סדר יום לוועדה מתאריך - 29/06/2025 - ג תמוז תשפ"ה

סוג דיון	דיון בוועדת משנה לשמיעת התנגדויות
מספר ועדה	2025/88
מספר בקשה	2023/0340.01
מספר סידורי	1

סוג בקשה	בניה חדשה / בניין חדש, פיתוח שטח ציבורי פתוח, תחנת שנאים
שימוש עיקרי	מגורים, מגורים, שטח ציבורי פתוח, גן ילדים
מהות בקשה	הקמת חמישה בניינים הכוללים 246 יח"ד, מעונות יום ופיתוח שצ"פ.
שטח האתר	
שטח לחישוב זכויות	
סוג רישום בעלות	נסח טאבו
הכשרת עבירה	לא
המבקש	קרסו נדל"ן קדמת היובל עמק היובל בע"מ
עורך הבקשה	אדריכל הוק דורון
מתכנן השלד	קרגולה טומי
מספר מתנגדים	3
מספר שכנים שלא חתמו	0

סוג דיון	דיון בועדת המשנה
מספר ועדה	2025/88
מספר בקשה	2023/0466.00
מספר סידורי	2

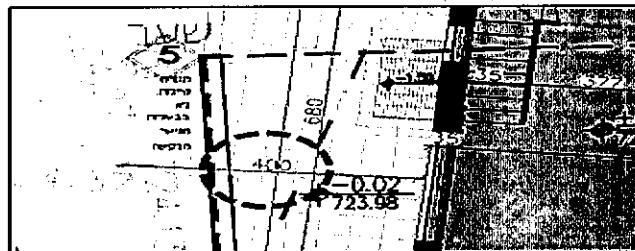
"(א) המרחק הקצר ביותר בין הבנינים לא יפחת משישה מטרים,

כאשר המדידה תתבצע בין הקירות החיצוניים.

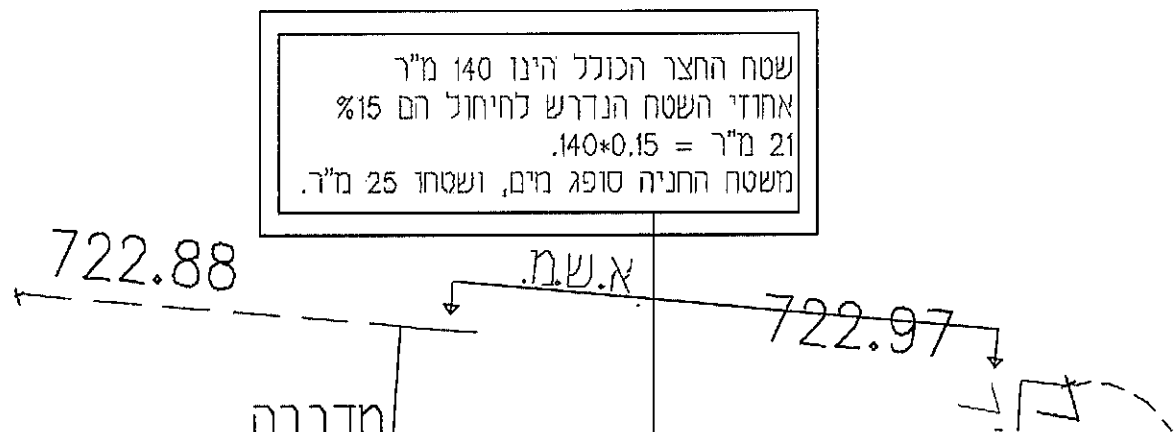
124. בעמוד 8 לחוות דעת מהנדס העיר לבקשה להיתר בניה יש התייחסות לנושא החלחול במגרש כדלקמן (סימון בצהוב לא במקור):

6. תוכנית פיתוח - חצר קדמית תוצע כשטח מרוצף משותף ככל הניתן ובה מערכות, חניות, בשילוב נטיעות ושביל הולכי רגל לכניסה ראשית. יש לשמור על 30% שטח מגוון/מאפשר חילחול - להציג חישוב גרפי לנ"ל.

4. ליקויים בבקשה להיתר שהוגשה

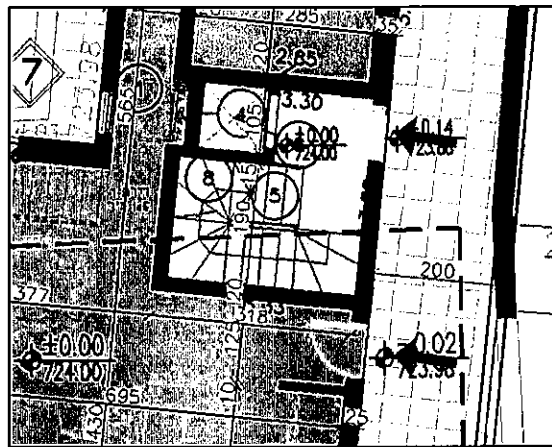
4.1. תכנית הבקשה להיתר מציגה תכנון עבור 3 יח"ד ולא 2 כי שנכתב בנסח הפרסום.

המדרגות מתוך קומה א' בתכנית הבקשה להיתר

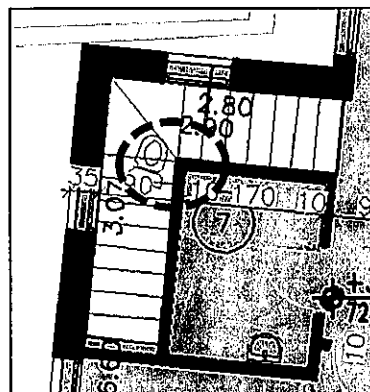
על פי בתקנות התכנון והבניה (בקשה להיתר, תנאים ואגרות), תש"ל-1970 לא ניתן להתקין מדרגות משולשות המגיעות לשלח 0 ס"מ, גם לא בתוך דירת מגורים. במקרה זה ניתן להתקין מדרגות טרפזיות כפי שהוצע בגרעין על פי הפירוט בסעיף הקודם.

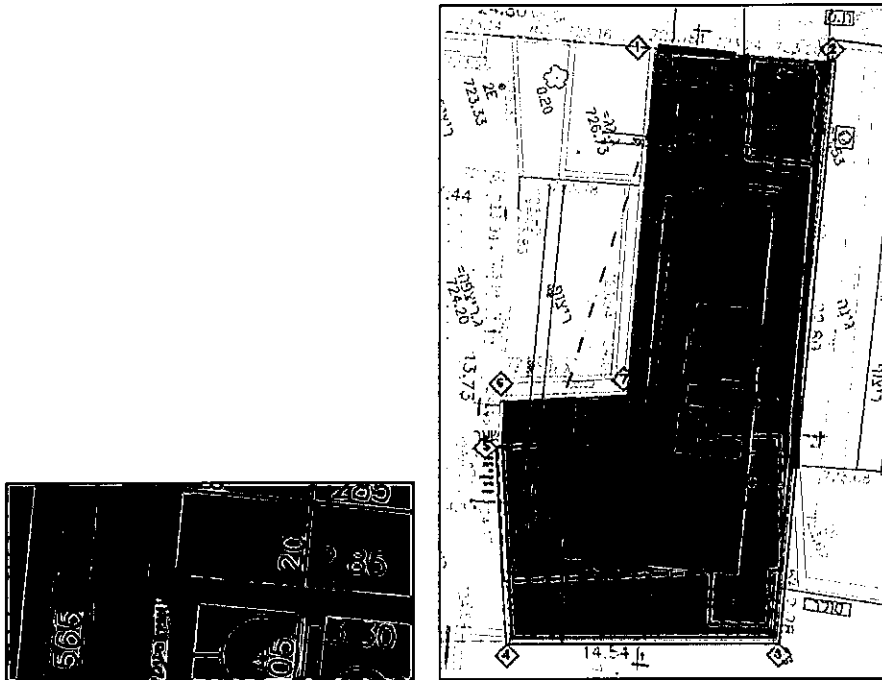
5.1.2. בתכנית הבקשה להיתר, שטח המגרש אותו מבקש מר גולדשטיין לגדר ולנכס בבעלותו

הינה 241.43 מ"ר.

5.4. פגיעה בפרטיות

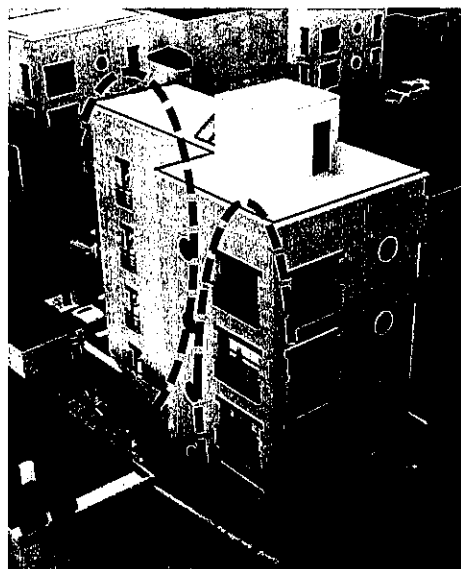
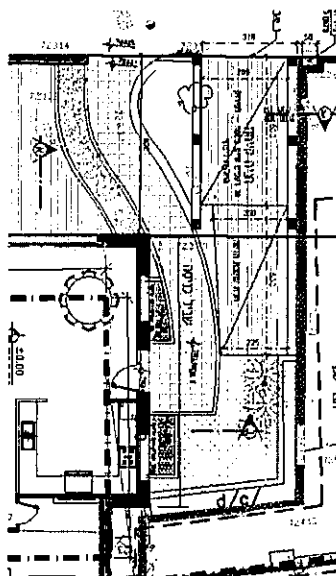
- 5.4.1. בתכנון המוצע מוצגת פגיע קשה בפרטיות במבני השכנים.
- 5.4.2. כאן נציין כי שכניו של מר גולדשטיין חיים בבתיים שנים רבות ונהנים ממגורים בעלי אופי של צמודי קרקע עם פרטיות ואיכותיות תואמות, והמבנה של מר גולדשטיין צפוי לשנות את אופי סביבת המגורים הקיימת.

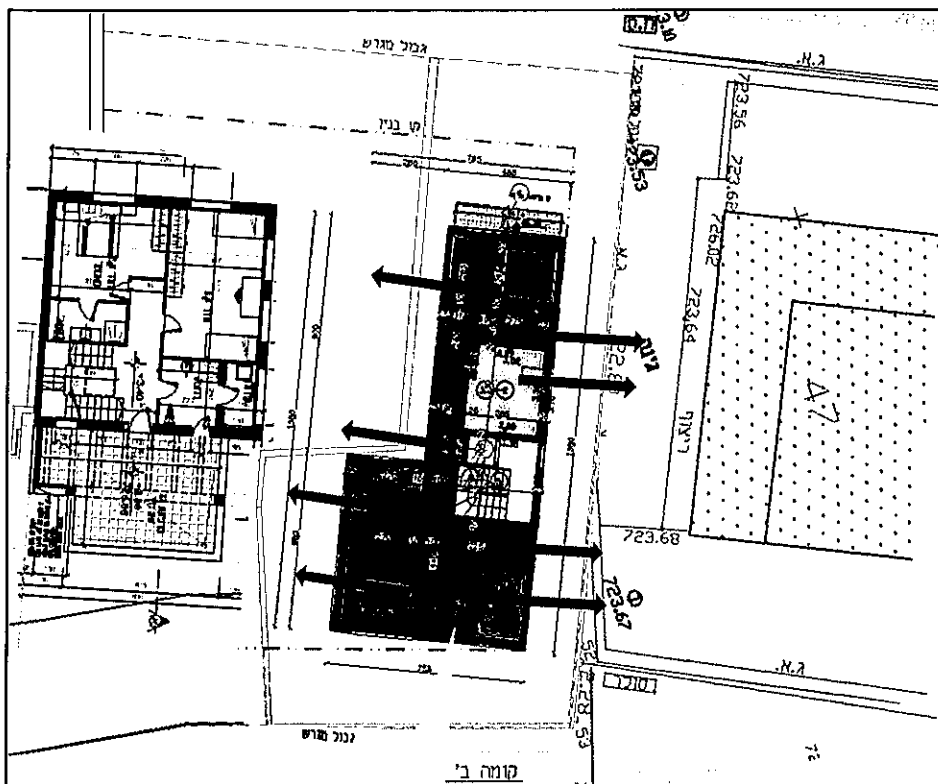
- 5.4.5. בהדמיה ניתן לראות 4 חלונות במפלסים שונים (ו-4 נוספים שלא רואים בהדמיה) הפונים בצורה ישירה לחלונות הבית, לכניסה למבנה ולגינתם של משפחת שובל.
- 5.4.6. חלונות אלו ממוקמים במרחק של 80 עד 90 ס"מ בלבד מהחומה המחלקת בין השטחים. פגיעה זו למעשה מעקרת לחלוטין את אפשרויות השימוש בשטחי החצר של משפחת שובל.

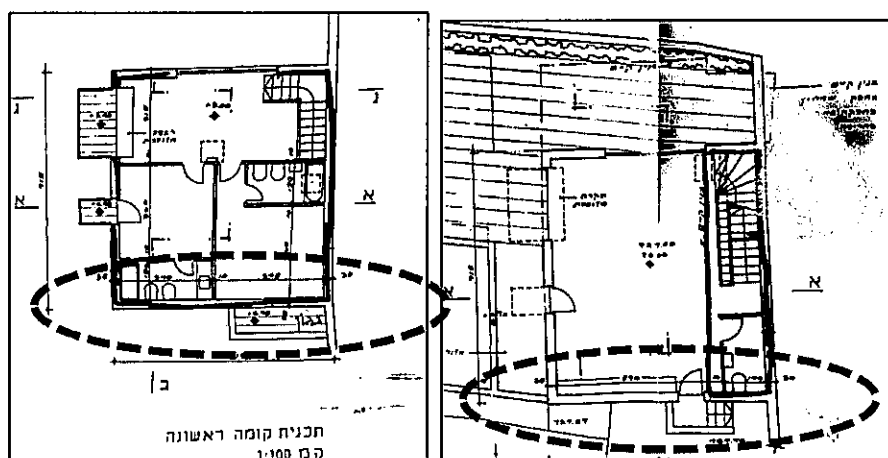
- 5.4.7. לא רק החלונות שצוינו מעלה עתידים לפגוע בפרטיות אלא גם יותר הפתחים מצפון ומדרום בגובה בינוי חריג לשכנים עתיד לפגוע בפרטיות הבתים הגובלים. בסימון המבנים כנדרש ומפורט בסעיף 5.2.5 נוכל לראות שהחלונות בקומות ב ו-ג בבניין של מר גולדשטיין פונים בצורה ישירה אל המרפסת של משפחת שובל ולגינה של משפחת כהן ממקור חיים 25. נציין כי התמונה הבאה נעשתה בעריכה גראפית וייתכן כי אינה מדויקת.

11:00 - שעה 5.6.3.2

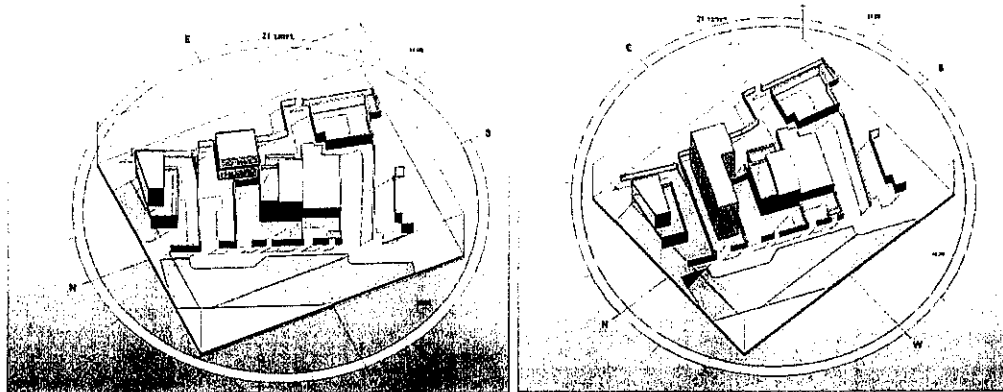
5.6.3. חורף - סימולציות אלו מתייחסות לתאריך 21/12 שהינו היום הקצר בשנה.

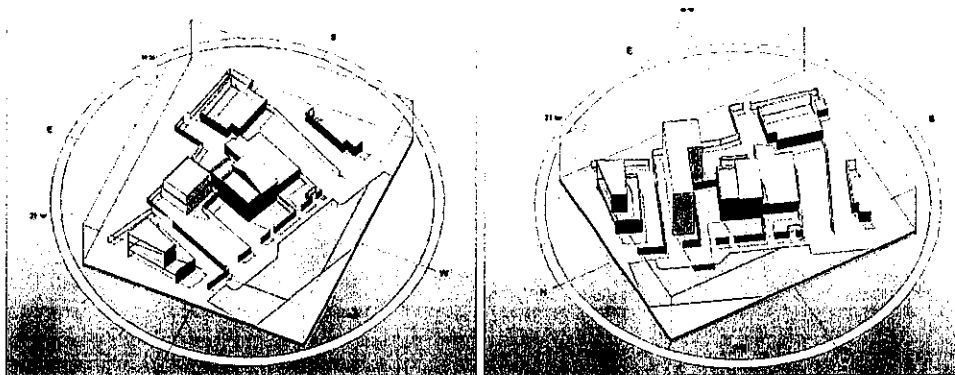
5.6.4. קיץ - סימולציות אלו מתייחסות לתאריך 21/06 שהינו היום הארוך בשנה.
ניתן לראות כי המבנה המוצע עתיד לפגוע בצורה משמעותית בשטחי הגינון של משפחת שובל
החלק משעות הבוקר המוקדמות ועד לשעות הצהריים.
